改善箇所説明図

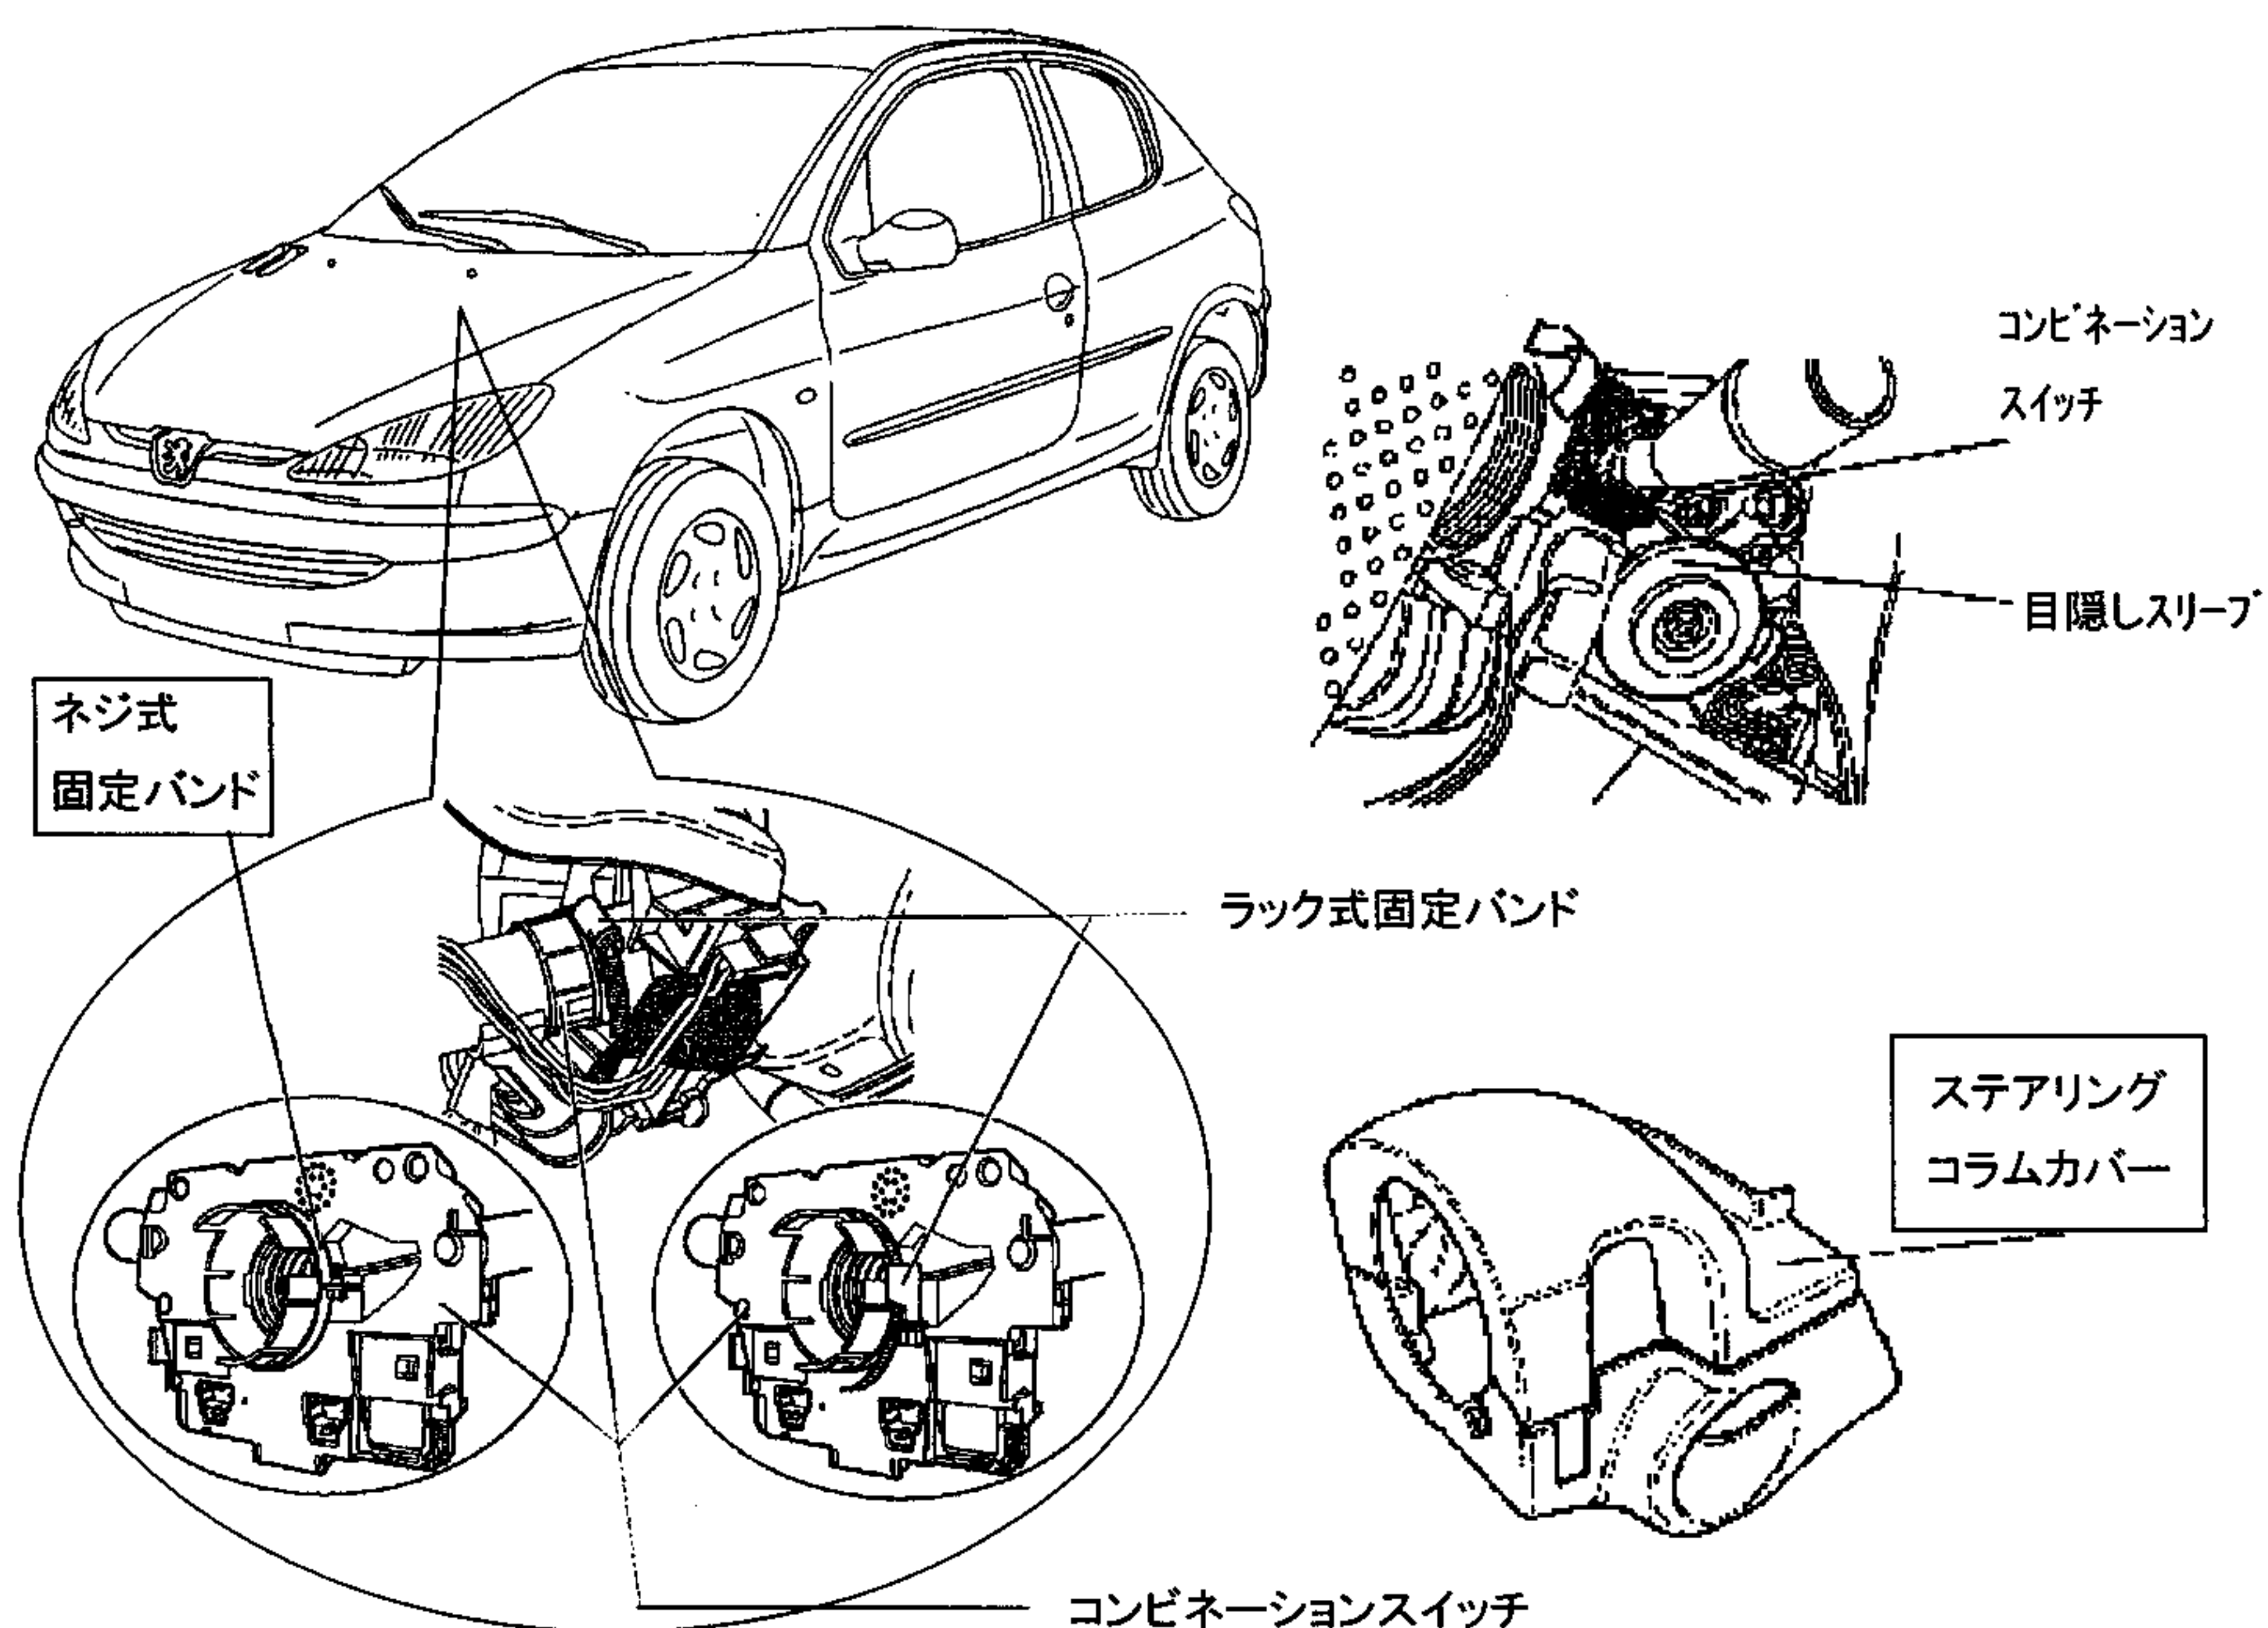
不具合発生箇所

始動装置において、ステアリングコラムカバーを取り付けている前照灯等操作用コンビネーションスイッチの固定が不適切なため、当該カバーの位置がずれ、イグニッションキーを始動位置にした場合、キーとカバーとが干渉してキーの戻りが不十分となることがあり、スタータモータが回転し続けて当該モータが破損し、原動機の始動ができなくなり、最悪の場合、当該モータの配線が発熱により焼損するおそれがある。

改善内容

全車両、当該固定バンドを点検し、ネジ式のものはラック式と交換する。

全車両、ステアリングコラムカバーを対策品と交換する。

識別表示

左側のストラット上部に、白色のペイントでマークを表示する。
